Califica Ambientalmente el proyecto “Parque Fotovoltaico Hortensia Solar”

1°. Que, CVE Proyecto Cuarenta y Ocho SpA (en adelante, el “Titular”), ha sometido al Sistema de Evaluación de Impacto Ambiental (en adelante, “SEIA”) la DIA del proyecto “Parque Fotovoltaico Hortensia Solar” (en adelante, el “Proyecto”). Los antecedentes del Titular son los siguientes:

3°. Que, en sesión de fecha 16 de marzo de 2026, la Comisión de Evaluación de la Región Metropolitana de Santiago acordó calificar favorablemente el proyecto “Parque Fotovoltaico Hortensia Solar”, aprobando íntegramente el contenido del ICE de fecha 06 de marzo de 2026, el que forma parte integrante de la presente Resolución. No obstante, las siguientes consideraciones:

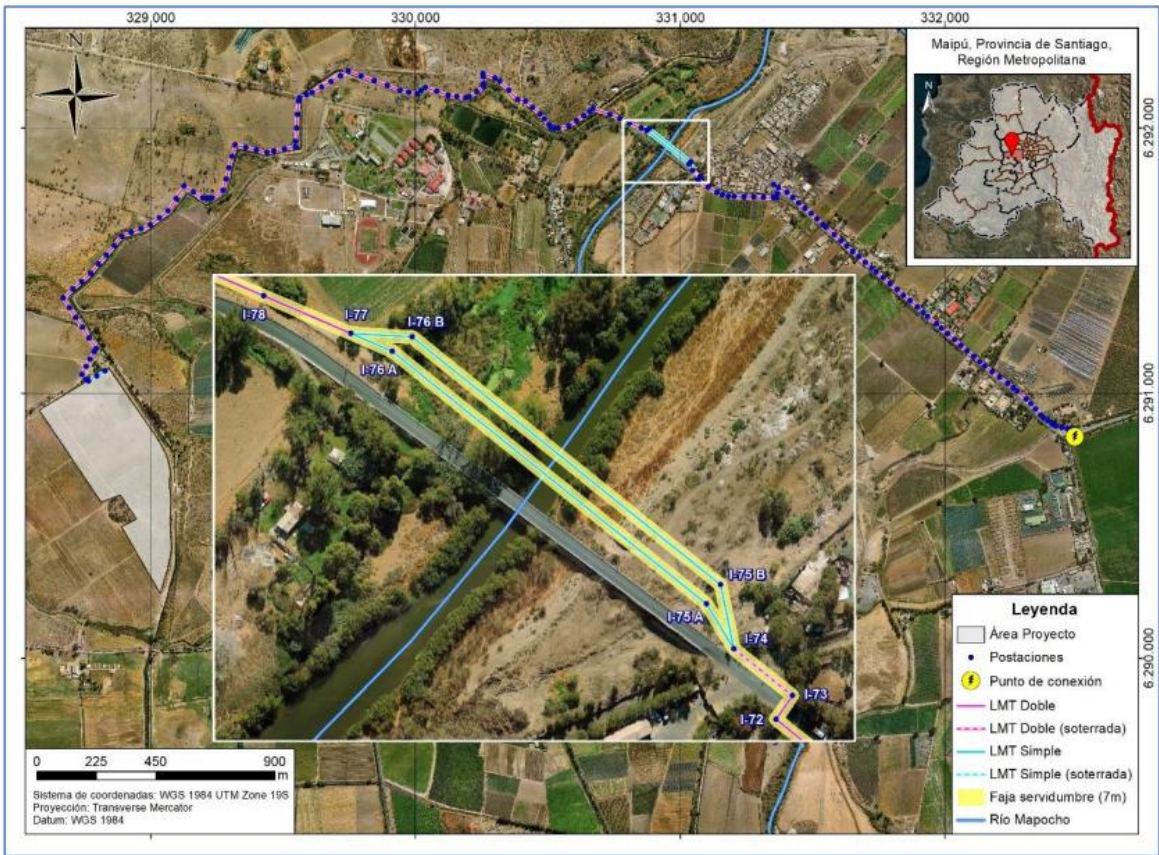
Observación: *Se solicita que estudien el Río Mapocho la ribera ya que por el humedal andan coipos y con los trabajos afectaran a su vida y a su entorno de vida*

Evaluación técnica de la observación: Observación es pertinente toda vez que hace referencia a aspectos ambientales del proyecto.

Al respecto, se aclara que la Línea de Media Tensión (LMT) será completamente aérea, lo que significa que los cables se ubicarán elevados sobre el terreno y que únicamente las postaciones de hormigón se instalarán en puntos específicos en el suelo. De este modo, no existe una intervención continua del terreno ni del cauce del río.
